## Změnový list

**Projekt: „Zajištění kapacity a kvality SV Pardubice“  
Podprojekt 1 - III. Část Intenzifikace ÚV Hrobice**

<b>Číslo smlouvy:</b>	62/20/SOD
<b>Číslo změnového listu:</b>	1/32
<b>Název změnového listu:</b>	Doplnění přístupových žebříků na střechu vedle přístavby SO 02, doplnění stříšky nad rozvaděče v SO 01, doplnění pomocných profilů pro montáž opláštění přístavby SO 02 sendvičovými panely, kiosek na plyn u objektu SO 02
<b>Datum:</b>	09/2022
<b>Identifikační číslo EIS:</b>	CZ. 05.1.30/0.0/0.0/17_081/0010874
<b>Název smlouvy:</b>	Zajištění kapacity a kvality SV Pardubice
<b>Smluvní strany:</b>	
<b>Objednatel:</b>	Vodovody a kanalizace Pardubice, a.s. Teplého 2014 530 02 Pardubice
<b>Zhotovitel:</b>	Společnost ÚV Hrobice Vážní 456 Hradec Králové, 503 14

1-3

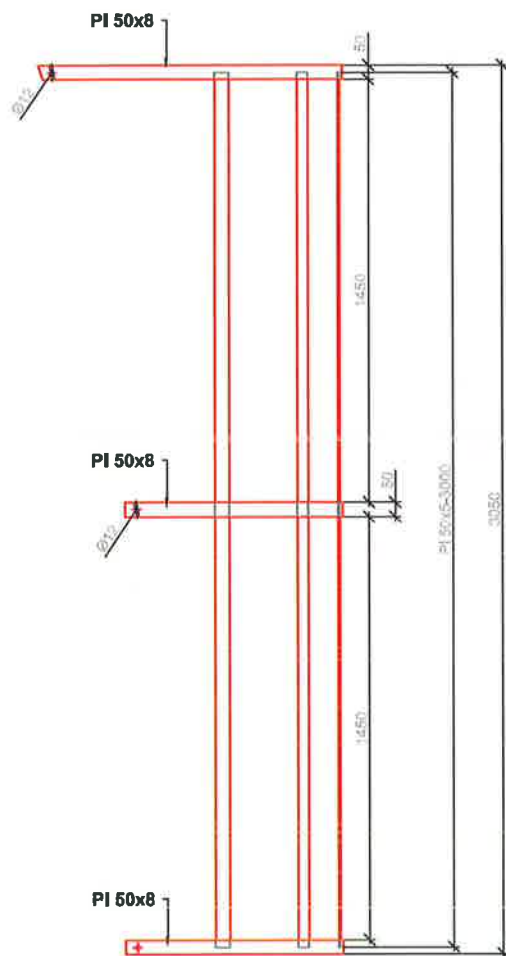
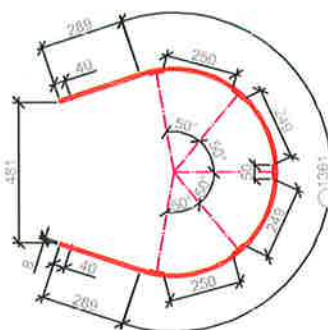
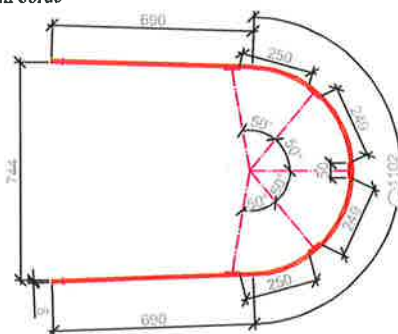
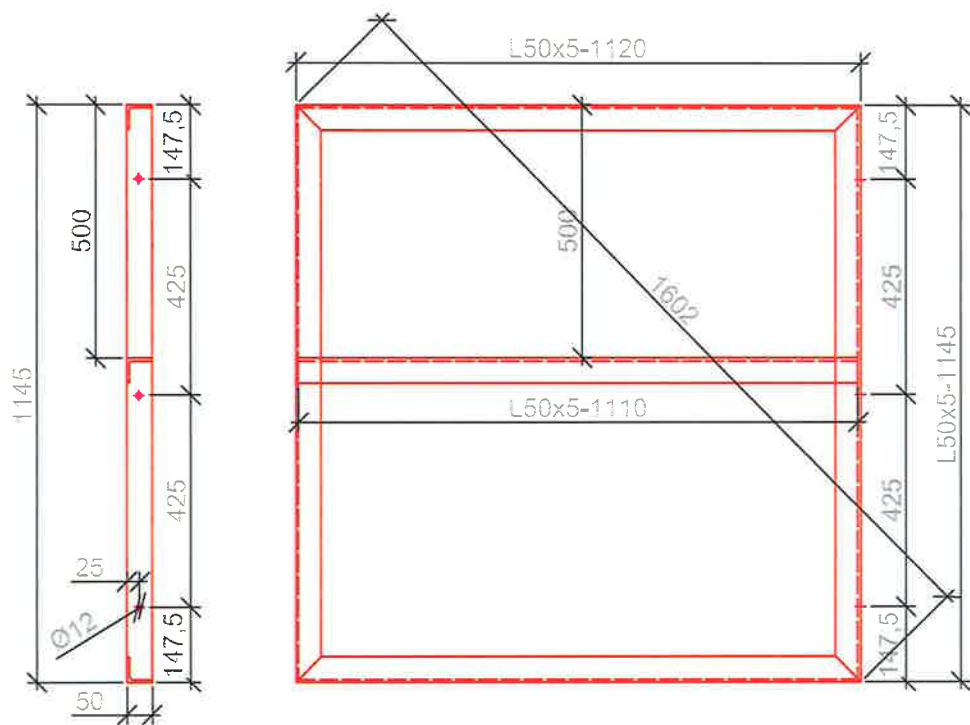
#### Bod 1 - Doplnění přístupových žebříků na střechu vedle přístavby SO 02

Z důvodu zajištění bezpečného přístupu na střechy vedle nové přístavby objektu SO 02 a zajištění bezproblémové obsluhy a údržby zařízení instalovaného na těchto střechách byly doplněny přístupové žebříky.

množství: 1 ks

materiál: L50x5, L45x4, tyč Ø20  
 povrchová úprava: žárové zinkování  
 specifikace svarů: provedení třída D  
 svary koutové: L vs L vs tyč

množství: 2 ks

materiál: PI 50x5, PI 50x8  
 povrchová úprava: žárové zinkování  
 specifikace svarů: provedení třída D  
 svary koutové: PI vs PI

PŮDORYS 1 : 25

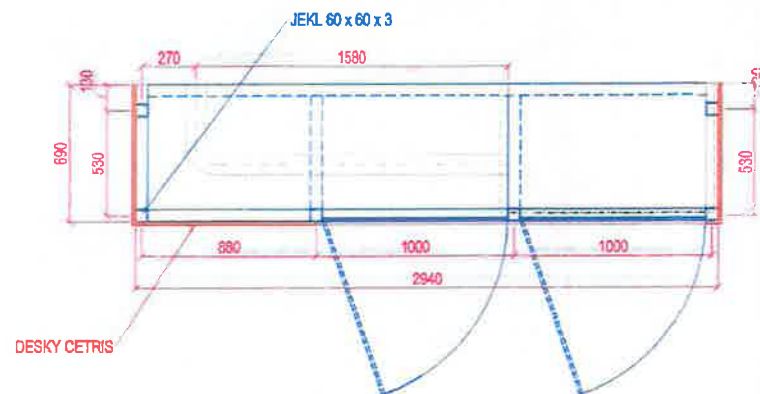
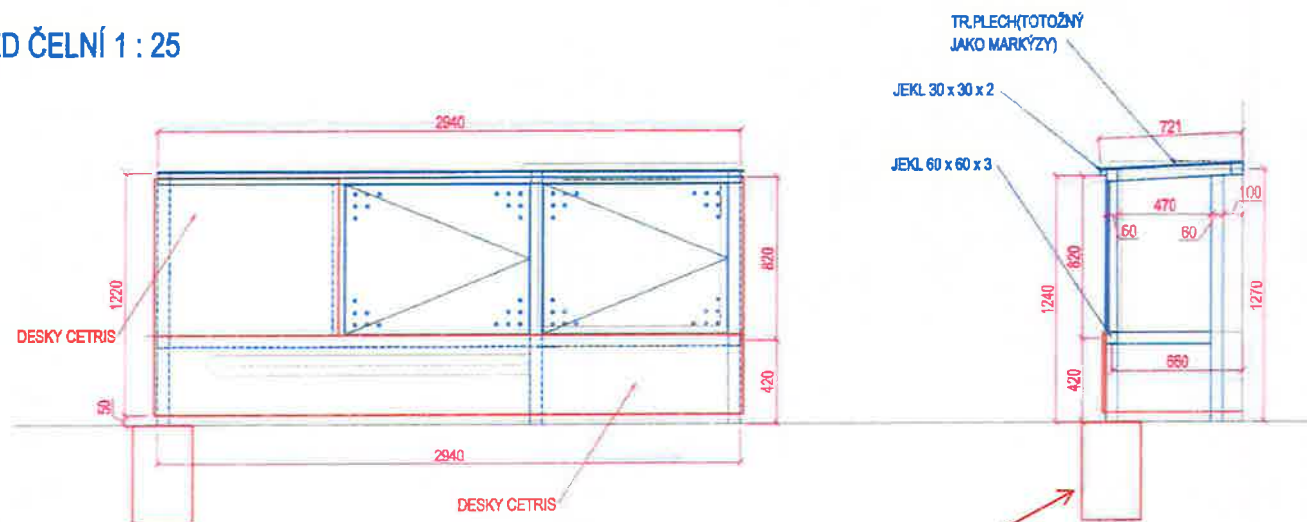
### Bod 4 - Kiosek na plyn u objektu SO 02

Z důvodu zajištění ochrany instalovaného plynového zařízení na čelní fasádě objektu SO 02 a zvýšení estetického vzhledu byla instalována nová konstrukce kiosku na plyn, včetně opláštění stejného vzhledu jako okolní konstrukce venkovní fasády.

základ nebyl realizován,  
konstrukce byla nakotvena do  
obvodové stěny a tím  
vynesena
